**Avis de la Mission Régionale d'Autorité environnementale
de Bourgogne-Franche-Comté
sur le projet de parc éolien du Champ du Loup
sur les communes de Chaume-lès-Baigneux, Bussy-le-Grand et
Étormay (21)**

N °BFC-2023-4181

Figure 3: Carte du contexte éolien : la zone de projet est entourée au centre (source : DREAL)

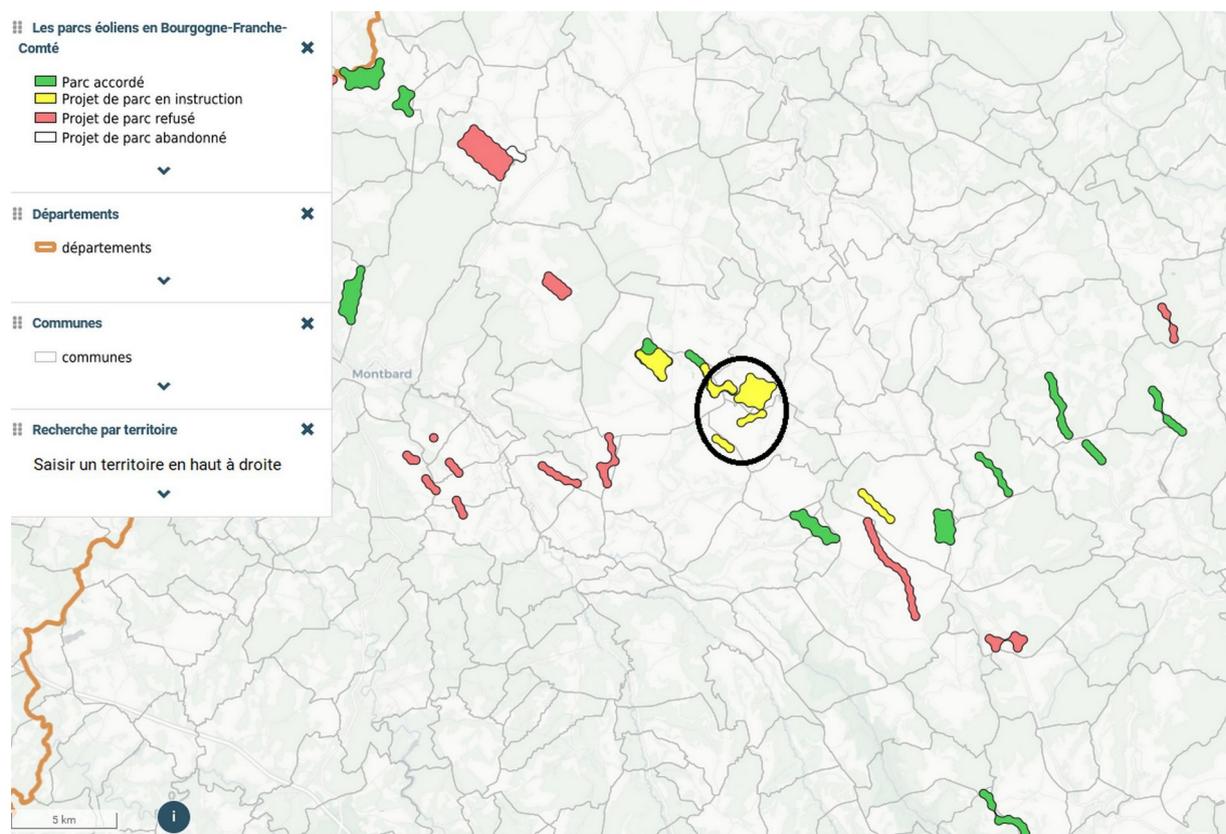
Pour l'analyse des effets cumulés, l'étude d'impact considère les projets éoliens présents dans l'aire d'étude éloignée, soit jusqu'à 20 km de la ZIP. Le tableau du 3.2 (page 39) y recense neuf projets (en fonctionnement, autorisés ou en instruction) pour un total de 93 mâts compris entre 125 m et 207 m de hauteur. Les effets cumulés sont évalués pour chaque thématique dans la sous-partie correspondante, au sein du chapitre F. je corrigerai L'étude évoque la particularité du parc des Pimprenelles (trois éoliennes, noté en instruction), situé au sein même de la ZIP, mais omet de le citer dans certains tableaux de recensement du contexte éolien. Des erreurs sont également à corriger concernant les 19 éoliennes prévues du projet du Châtillonnais, alternativement identifié comme refusé ou accordé¹². Cette imprécision est d'autant plus préjudiciable que le projet présente un nombre de mâts important et que son implantation jouxte celle du Champ du Loup. La carte de visibilité page 80 et son analyse de la page suivante ne le prennent par exemple pas en compte. Il manque en outre à cet état des lieux le parc d'Échalot (accordé, huit mâts¹³), à environ 17,5 km à l'est de celui du Champ du Loup, ainsi que celui du Champs Levain (en instruction, cinq mâts), à moins de 6 km au sud-est, ce qui porte le total à 106 éoliennes. Bien que la distribution de ces parcs laisse effectivement, comme le note le dossier, « de nombreux espaces dépourvus de toute éolienne, assurant ainsi de nombreuses et larges respirations visuelles » (dans l'axe nord-est / sud-ouest), le contexte éolien environnant reste néanmoins particulièrement notable et l'encadré conclusif page 40 dans lequel il est question d'un « contexte éolien peu dense » paraît sous-évalué¹⁴.

- **d'ajouter les projets d'Echalot (accordé) et du Champs Levain dans le recensement des parcs riverains dans les analyses des effets cumulés, et notamment sur la saturation visuelle ;**
- **d'intégrer systématiquement l'ensemble des projets dans les analyses d'effet cumulé, et notamment les 19 éoliennes du parc du Châtillonnais (en instruction) et les trois éoliennes du champ des Pimprenelles (parfois omises dans le dossier actuel) ;**
- **de réévaluer à la hausse l'appréciation sur le contexte éolien environnant.**
